Dodatek č.1 ke smlouvě o Dílo „ Stezky pro cyklisty a chodce – úseky 14, 15 a 16 v MČ Praha-Čakovice“.

NÁZEV STAVBY:

Stezky pro cyklisty a chodce - úseky 14, 15 a 16 v MČ Praha-čakovice

Změnový list č.

VZOROVÝ PRŮČNÝ ŘEZ
V PRÍME - SMÍŠENÁ STEŽKA PRO CYKLISTY A CHODCE
M 1:50

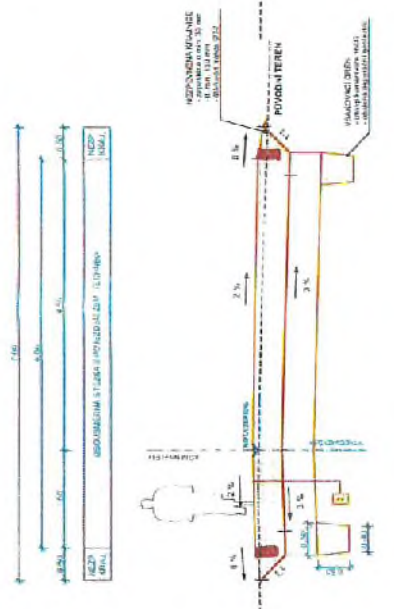
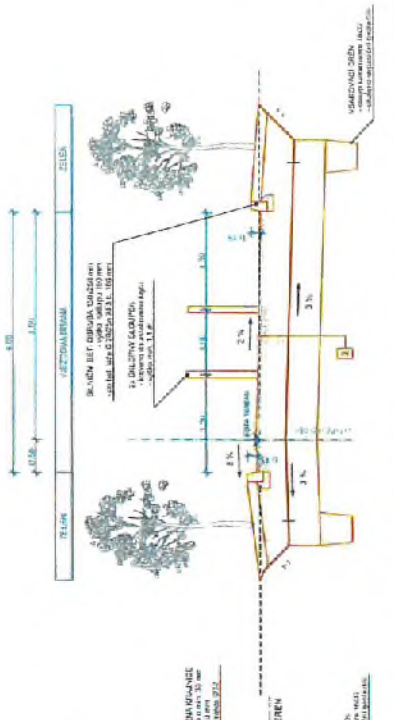
Na základě rozhodnutí investora budou cyklotrasy A, B, C, D lemovány oboustranně v plné délce dle projektu chodníkovými obrubníky v úrovni asfaltového krytu

ZL č. 1- obrubníky v trasách A,B,C,D
